**Projet intitulé : « Création d'une centrale hydroélectrique sur
le ruisseau du Bon Nant sur la commune des
Contamines - Montjoie (74) »
(Maître d'ouvrage : CH BONNANT)**

**Avis de l'autorité administrative de l'État
compétente en matière d'environnement
sur le dossier présentant le projet et comprenant l'étude d'impact**

Avis n°2014P1652

émis le 13 AVR. 2015

Localisation de la future centrale hydroélectrique (Source : Étude d'impact p.13)

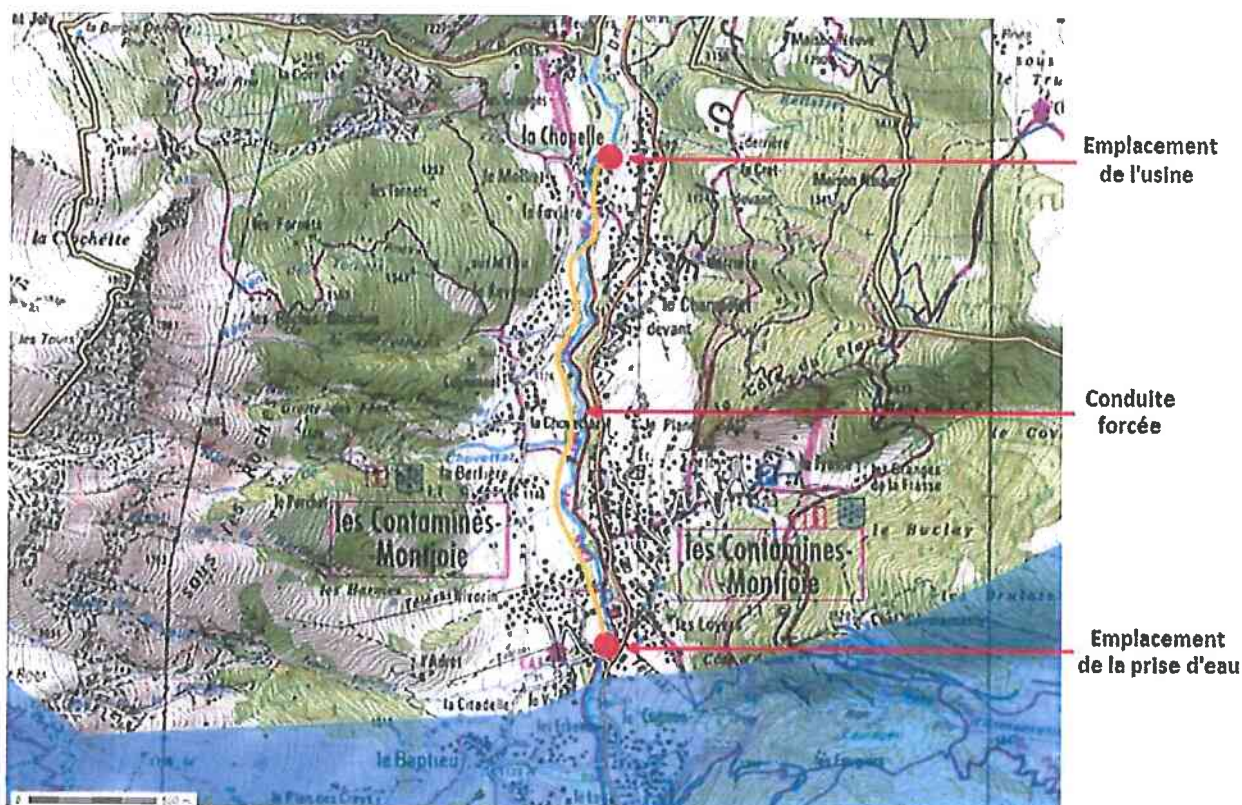
Concernant le *milieu terrestre*, les impacts temporaires sont principalement liés à la pose de la conduite forcée et à la mise en place de chemins d'accès pour le chantier. Excepté sur la cartographie imprécise p.13, le document ne présente pas les détails du tracé de la conduite, en particulier au niveau de sa traversée du Bon Nant, d'une partie de l'habitat d'intérêt communautaire « *aulnaie blanche* » et de son interception avec le GR « *tour du Mont-Blanc* ». La priorité semble bien avoir été donnée à l'évitement dans la proposition des mesures, avec un tracé de la conduite suivant majoritairement la piste de ski de fond déjà aménagée, qui permet d'éviter la plupart des défrichements, et une adaptation de la période des travaux aux espèces faunistiques potentiellement présentes sur le tracé. Néanmoins, des tracés alternatifs auraient pu être étudiés pour la conduite et pour les chemins d'accès. Par ailleurs, même si les abatages d'arbres apparaissent limités, des mesures de reboisement et/ou revégétalisation auraient pu être proposées au niveau des secteurs dégradés par le passage des engins. Point positif toutefois, le dossier annonce un remodelage permettant de favoriser l'installation de zones humides lors des remaniements de terrain. D'autre part, outre les précautions spécifiques évoquées au sujet de la Renouée du Japon, une vigilance particulière devra être apportée aux risques de dissémination d'autres espèces invasives, notamment l'ambrosie, même si elle apparaît peu présente sur le secteur.
